質 疑 回 答 書

工 事 名	国保中央病院設備改修工事（令和８年度）
工事場所	奈良県磯城郡田原本町宮古４０４－１

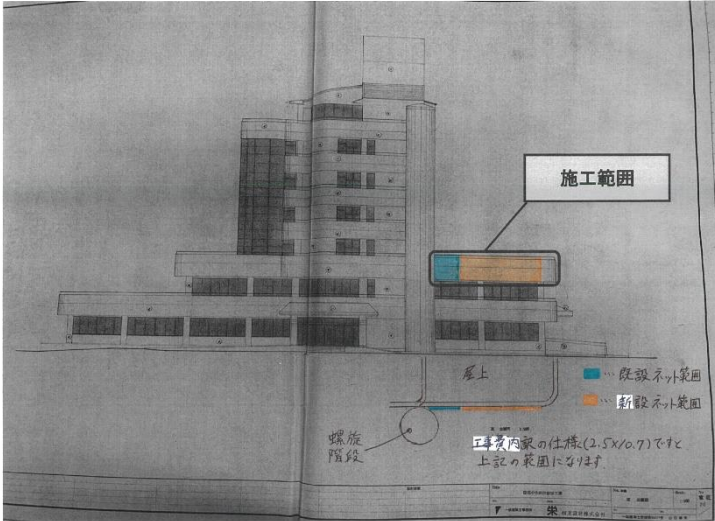
No.	質 疑 内 容	回 答 内 容
1	本館東側外壁タイル落下防止ネット設置工事について 工事費内訳に記載の仕様(2.5×10.7)ですと添付の資料 1の範囲になります。よろしいですか。 (資料１) 	ご指摘のとおり、施工範囲の一部には、既設ネットがあります。 既設ネットを除いた範囲を覆うことができる施工内容であれば、差し支えございません。
2
